改善箇所説明図②

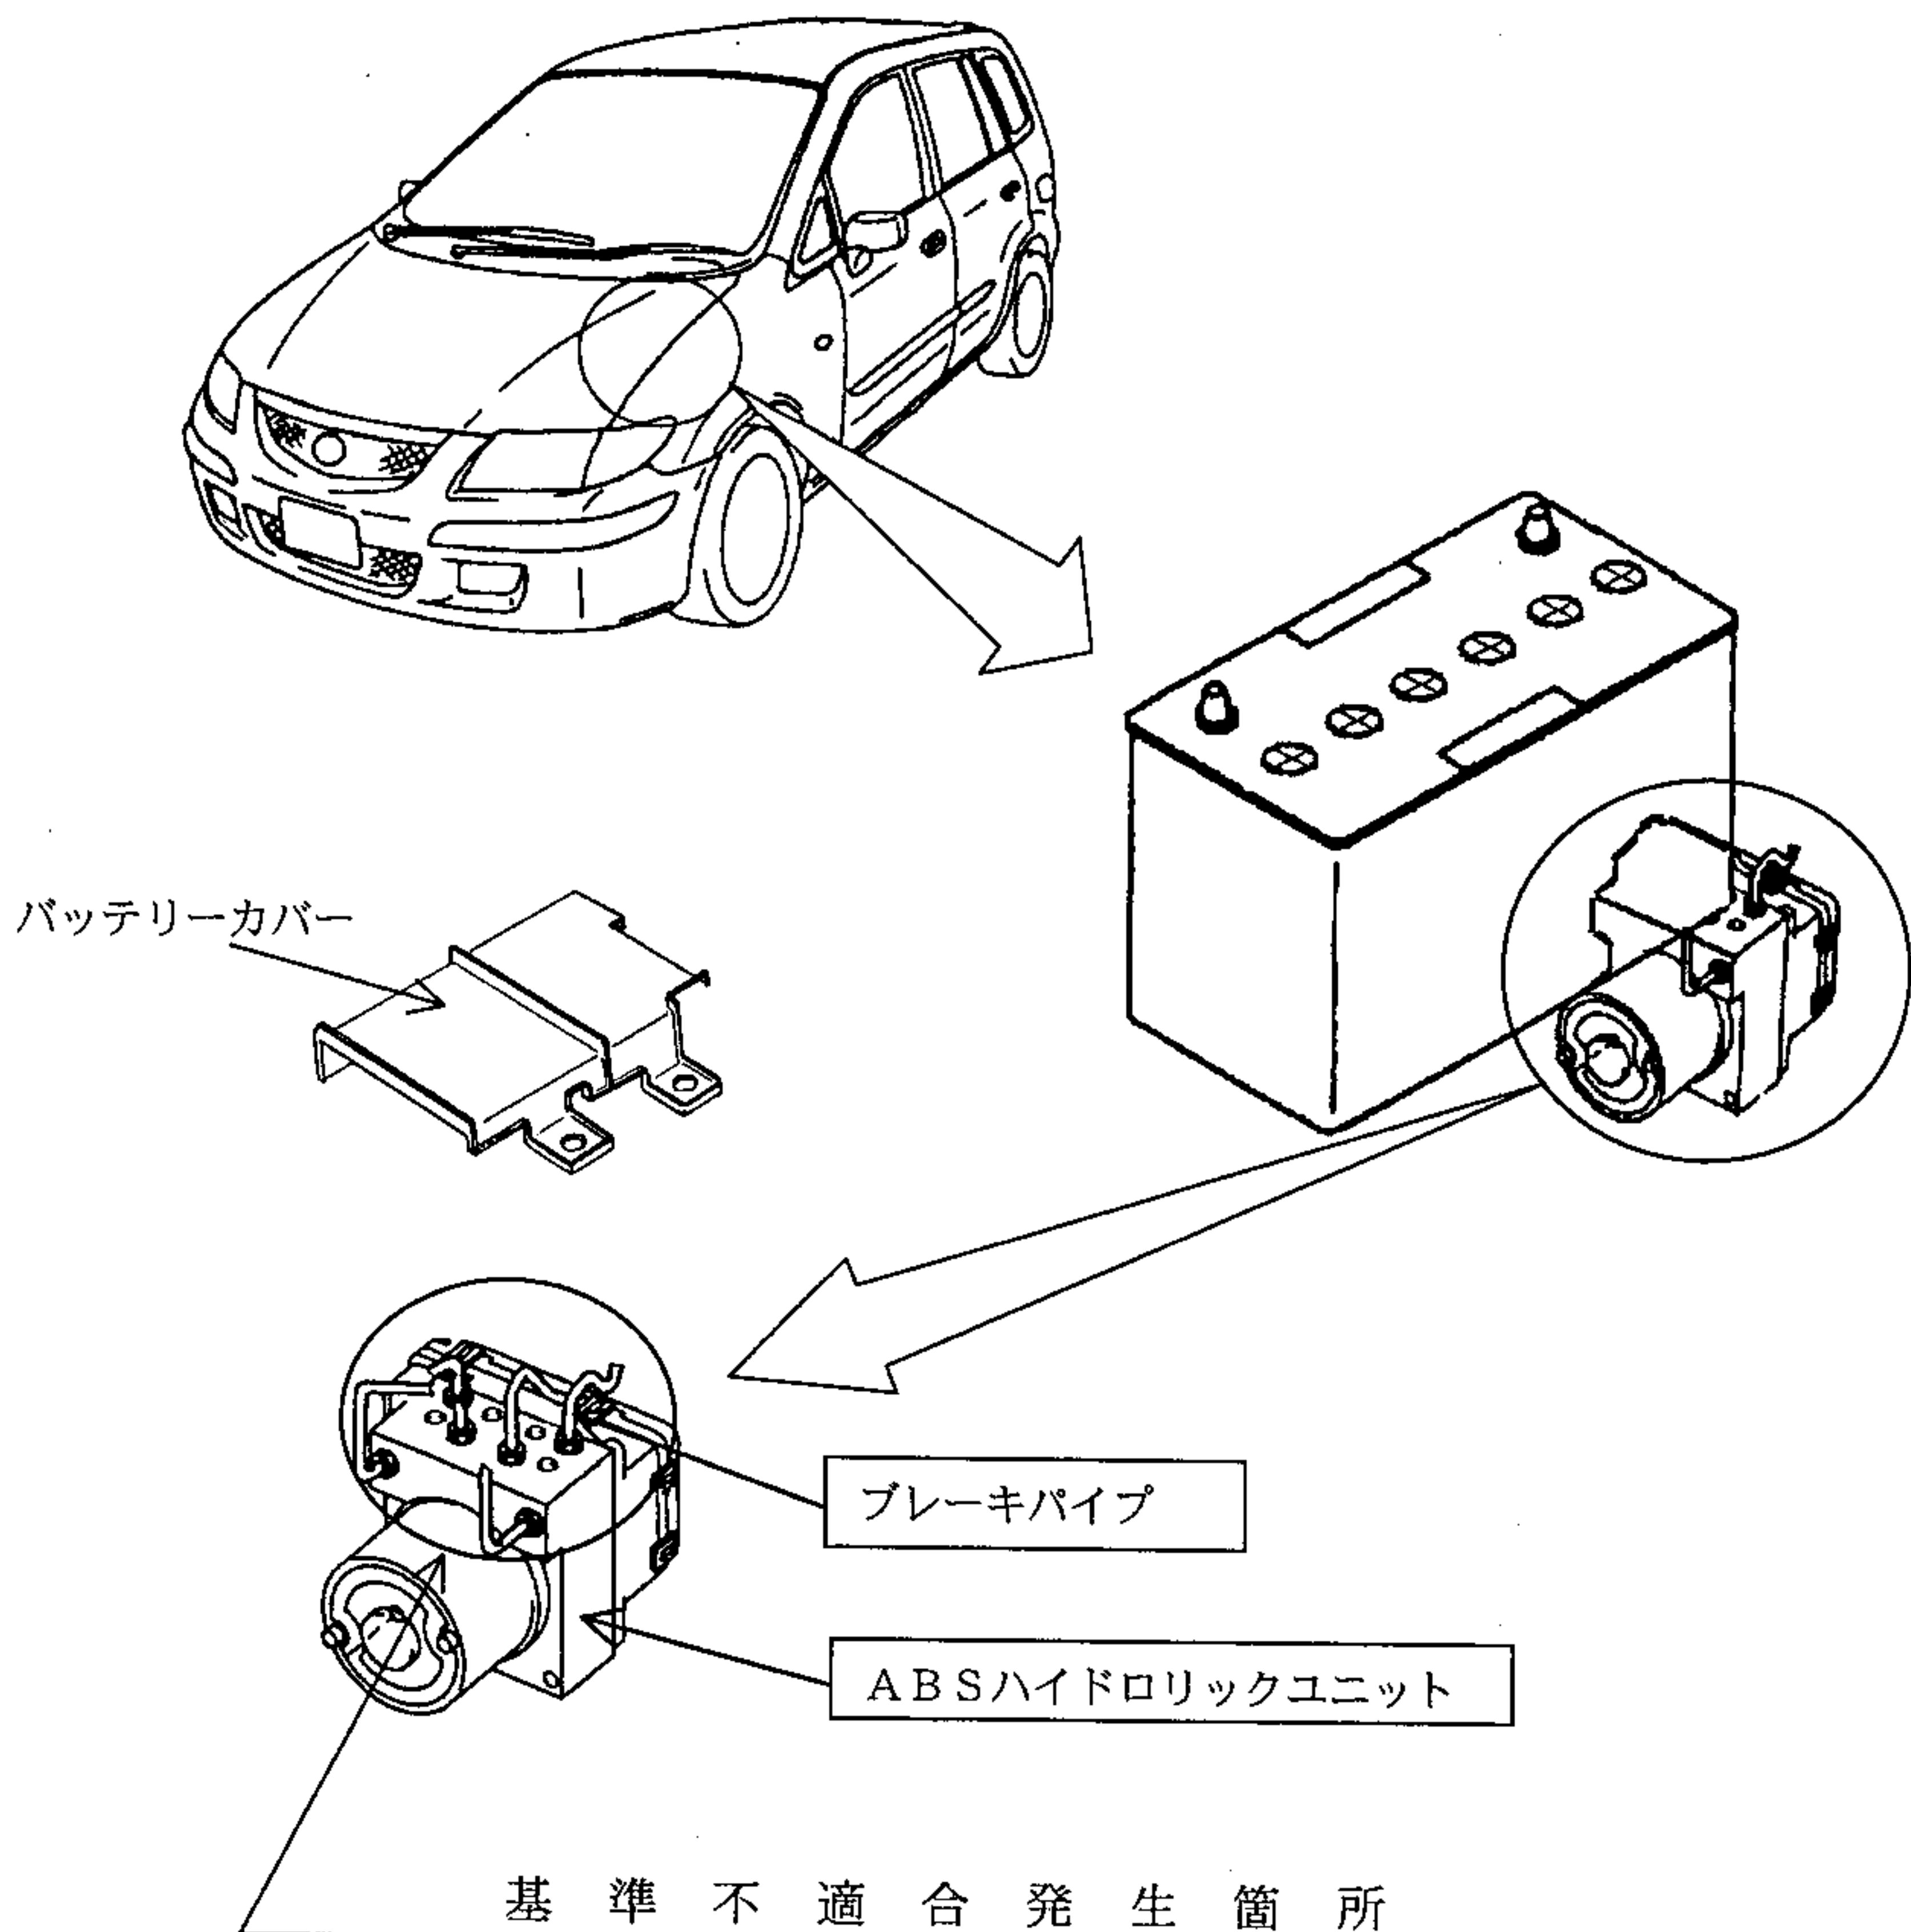
基準不適合発生箇所

バッテリーの被水対策が不十分なため、バッテリー上面に雨水等がかかるものがある。そのため、バッテリーを交換した場合、バッテリー液注入口の形状によっては雨水等がバッテリー内に侵入し、バッテリー液量が増加して、漏れたバッテリー液がABSハイドロリックユニットにかかり、当該ABSハイドロリックユニットが腐食して、最悪の場合、ブレーキ液が漏れて制動力が低下するおそれがある。

改善の内容

全車両、バッテリーの交換有無を確認し、バッテリーが交換されている場合は、バッテリーの点検を行い、ABSハイドロリックユニットの腐食有無を点検して、腐食しているものはABSハイドロリックユニット及びブレーキパイプを新品と交換するとともに、バッテリーカバーを新たに装着する。また、バッテリーが交換されていない場合は、バッテリーカバーを新たに装着する。
